テニスネット巻きの「ズリ上がり防止ボルト」取り付けのお願い

ズリ上がりによる人身負傷事故が発生 AK22300 ネット巻き

AK22300 ネット巻き

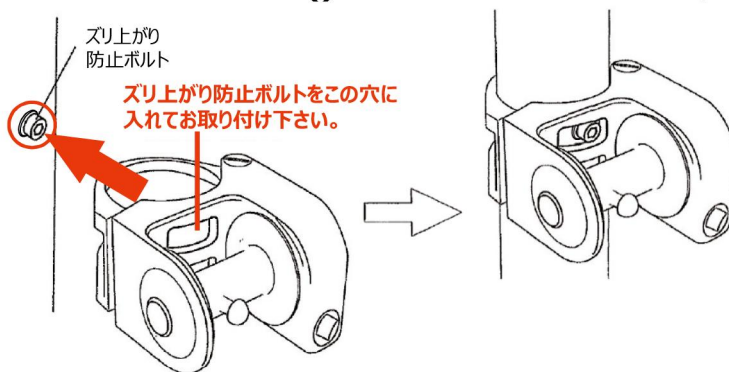
当社のテニスネットポスト用製品「AK22300 ネット巻き」の使用において、ネットを強く張った際、ネット巻きが勢いよくズリ上がり、使用者が頭部を負傷する事故が発生しました。支柱に「ズリ上がり防止ボルト」を固定せずにネット巻きが使用されていた事が原因と思われます。

既に納入設置されたネット巻きに「ズリ上がり防止ボルト」が使用されていない場合、大変恐れ入りますが取り付けをお願い致します。また、今後はボルトを必ず取り付けて設置してください。 ※. ボルトが無い場合には、弊社より無償で支給致します。

支柱へのタップ（ねじ）加工

- パイプの中心に、下穴φ7をあけた後、M8のタップ加工をしてばね座金とボルトを取付けてください。

ネット巻き取付時のご注意

- ネット巻きを取り付ける際、支柱から出たボルトの頭部をネット巻き本体に入れて取り付けてください。
